リニア中央新幹線建設に係る 大井川水問題の現状・静岡県の対応

(概要版)

2020年 5月 12日

静岡県

(参考)トンネル湧水量の推定上の不確実性

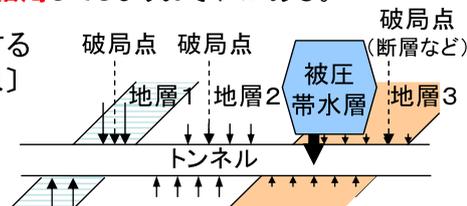
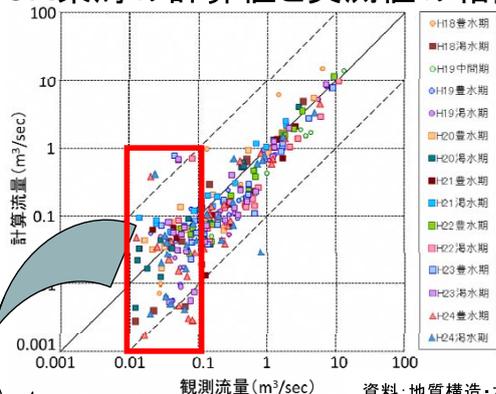
トンネル湧水量は、平均的な透水係数とともに、**岩盤の大きな割れ目や破碎帯のあるところ(破局点)をトンネルが通過するかどうか**に大きく左右される。(平均値からだけでは推定できない)

よって県は、JR東海に対し、トンネル湧水量の推定における大きな不確実性の存在を認めたと、**トンネル湧水の全量を大井川水系に戻すことと、湧水量の推定の不確実性、突発湧水への対処などのリスクの管理方法を求めている。**

トンネル湧水量2.67m³/秒という予測の課題

トンネル湧水量の推定には、推定モデルの限界、地質状況の事前把握の限界の点で**不確実性が大きい**。この指摘に対し、JR東海は、当初、この不確実性を認めなかったが、その後、トンネル湧水量の推定の不確実性を認めた(十分な対策をしなければ10m³/秒もありえる)。(2019年3月19日)

この点は評価できるものの、その一方で「**突発湧水は管理できない**」としている。

また、このような推定上の不確実性を認めているにもかかわらず河川流量への影響や、地下水への影響については、自社の予測値である**トンネル湧水量2.67m³/秒**(注)が**あたかも確定値かのように取扱い、「影響がない」と言い続けている。**

(参考) JR東海の水収支解析(河川流量の変化予測)モデルの解析精度について

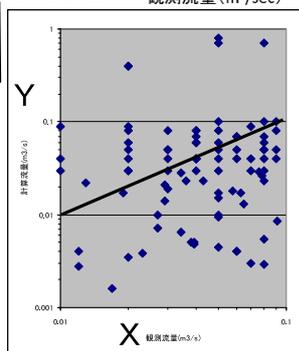
<静岡県の見解>

○観測流量(0.01~0.1m³/s)の範囲では、相関係数Rは0.04となり、ほとんど相関が見られない。

○トンネルの有無による河川流量の変化を推定するモデルとしては解析精度は高いとは言えない。

○山梨県境付近での掘削、ポンプアップ計画(イメージ)

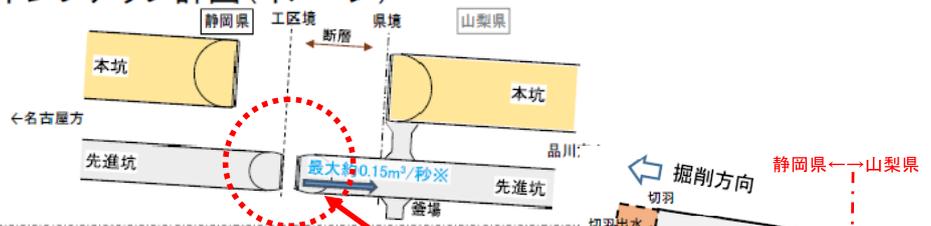
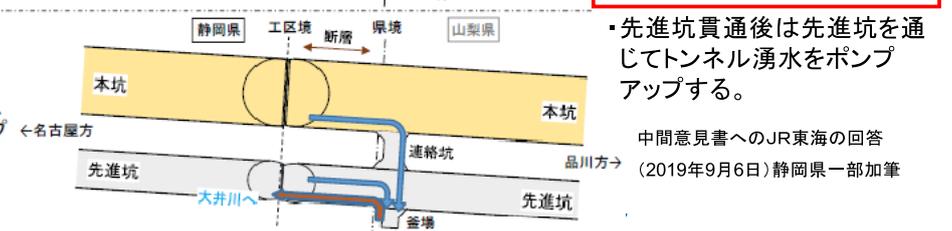
- ・大量の地下水を貯えている静岡-山梨県境の畑薙山断層を山梨県側から掘削することで、工事中に最大1.2m³/秒のトンネル湧水が大井川水系外に流出する可能性(JR東海の予測結果)

畑薙山断層内から大井川に流出していたはずの地下水が、山梨県側に流れ、大井川の流量・地下水量が減少するおそれ

突発湧水により、1.2m³/秒ではおさまらず、大量流出するおそれ

- ・突発湧水の管理(回避・低減)
- ・トンネル湧水を大井川水系に戻すための科学的、技術的な検討が必要

- ・先進坑の湧水が山梨県側に流出
- ・先進坑の山梨県境位置に予め釜場、連絡坑を設置

- ・山梨県境位置に設置した釜場を活用し、静岡県内の先進坑、本坑の湧水は静岡県側にポンプアップ

- ・山梨県境位置に設置した釜場、連絡坑を活用し、静岡県内の先進坑、本坑の湧水は静岡県側にポンプアップ
